# 邢台旭阳焦化200万吨/年焦炭项目局部（深度处理浓盐水资源化利用项目）变更

原审批总平面图

---变更区域总平面图

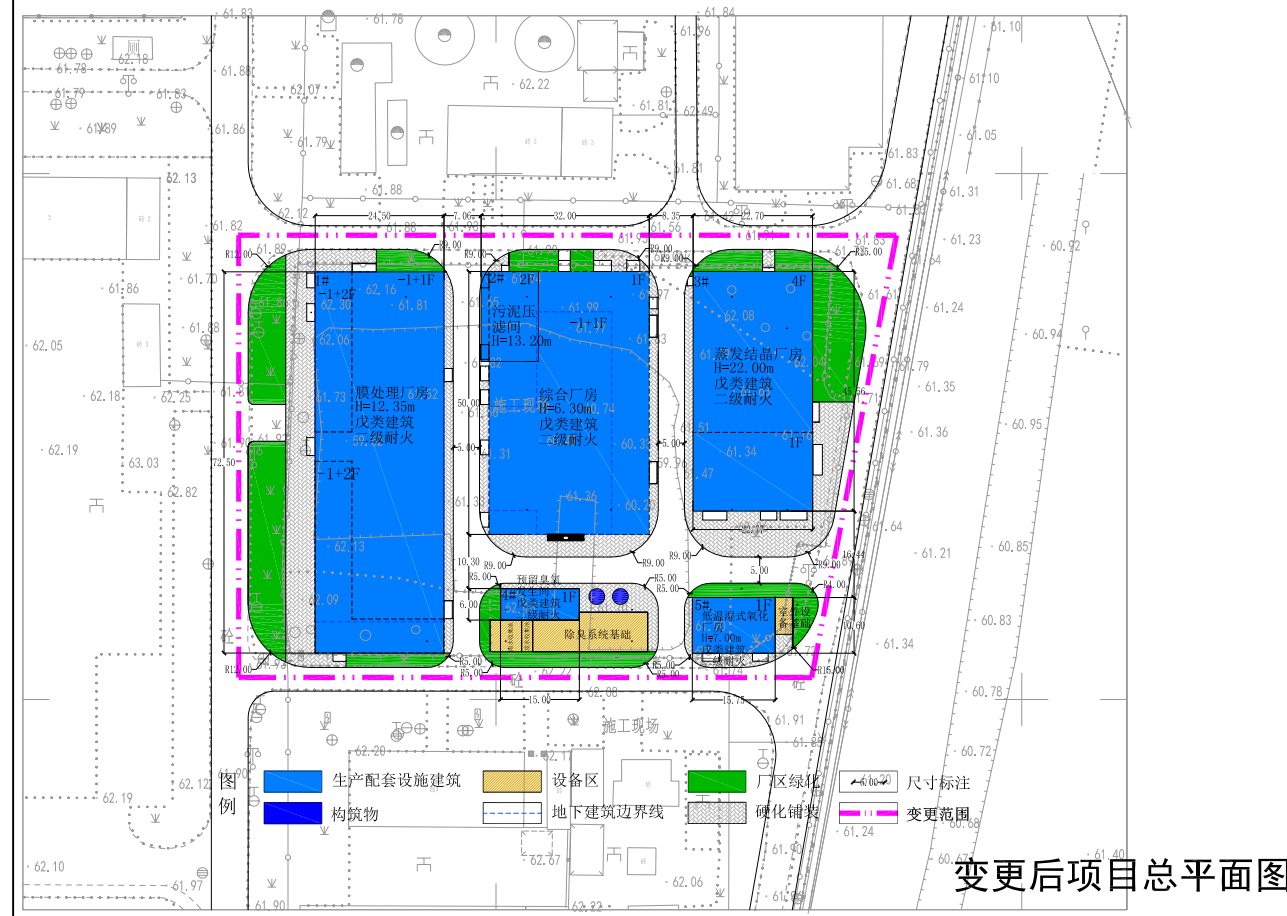
对项目进行局部变更，变更区域用地面积9843.64m<sup>2</sup>，由6座生产车间变更为5座生产车间；变更后总建筑面积由273313.76m<sup>2</sup>变更为282038.95m<sup>2</sup>，计容建筑面积由273313.76m<sup>2</sup>变更为280238.96m<sup>2</sup>，容积率由0.27变更为0.28；建筑密度由20.64%变更为20.93%，绿地率由30.13%变更为30.00%。
